Bauvorhaben: **Änderung eines gr. Sonderbaus (GK 3), Schul- und Sportstätte, Versammlungsstätte < 1600 m² - An- und Umbau der bestehenden 3-fach Sporthalle im Schulzentrum Saarn**

Baugenehmigung

Datum: **23. MAI 2025**
Aktenzeichen: **01788-24-14**
bei Antwort bitte angeben

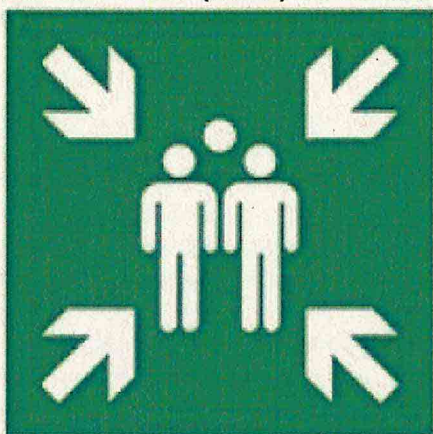
- d) **zu 9.1 Rauchableitung Sporthalle (im BSK)** Die Zugangsstellen zu den Auslösevorrichtungen sind von außen durch ein Hinweisschild „Auslösestelle für Rauchabzug“ gemäß DIN 4066-D1 (Mindestgröße 74 mm x 210 mm) kenntlich zu machen.

Die Außenseiten der jeweiligen Türen und Tore, welche als Zuluftflächen dienen, sind mit einem Hinweisschild „RWA-Zuluftöffnung - Bitte freihalten“ gemäß DIN 4066-D1 (Mindestgröße 74 mm x 210 mm) zu kennzeichnen.

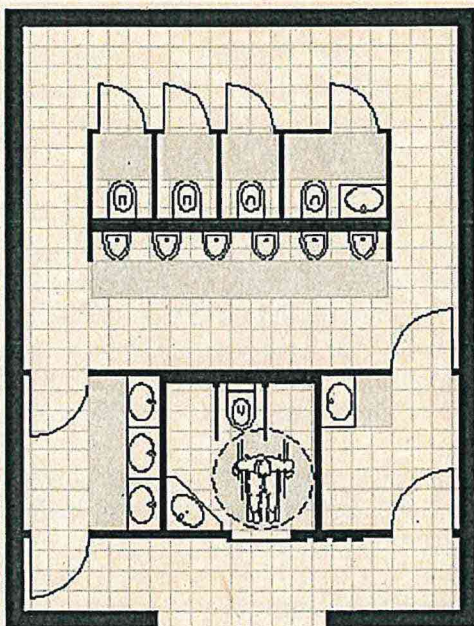
- h) **zu 16:2 Brandschutzordnung und Sammelplatz (im BSK)** Es ist eine Brandschutzordnung nach DIN 14096 aufzustellen und den Mitarbeitern bekannt zu geben. Zur Erstellung sowie weiterführender Informationen hinsichtlich der Brandschutzordnung stehen Ihnen die Mitarbeiter des Sicherheitstechnischen Dienstes der Stadt Mülheim an der Ruhr, Herr Zurek (Tel.: 0208/455-1170) oder Herr Kuhl (Tel.: 0208/455-1171), gerne zur Verfügung. Auf dem Grundstück sind für die Nutzer der

Sporthalle eine oder mehrere Sammelstellen auszuweisen und mit einem Schild nach DIN ISO 7010 (E007) zu kennzeichnen.
